## MELFAテクニカルニュース

BFP-A6079-0109

### 表題 Fシリーズ対応コントローラ コンバータ基板変更のご連絡

#### 適用機種 Fシリーズ全機種

#### 2. 変更内容

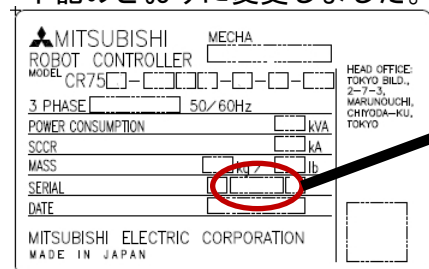
電子部品の生産中止により、コントローラ内のコンバータ基板を YZ801A → YZ801B に変更します。

- ・変更前のコントローラにYZ801B基板の使用は可能です。
- ・変更後のコントローラにYZ801A基板の使用はできません。
- ・RV-2Fの場合、X方向の直交動作中に非常停止を入力した時、Z方向のずれが、YZ801Aに比べ、1/5～1/10に改善されます。
- ・基板変更の識別の為、製造番号の表示が、以下の通り変わります。
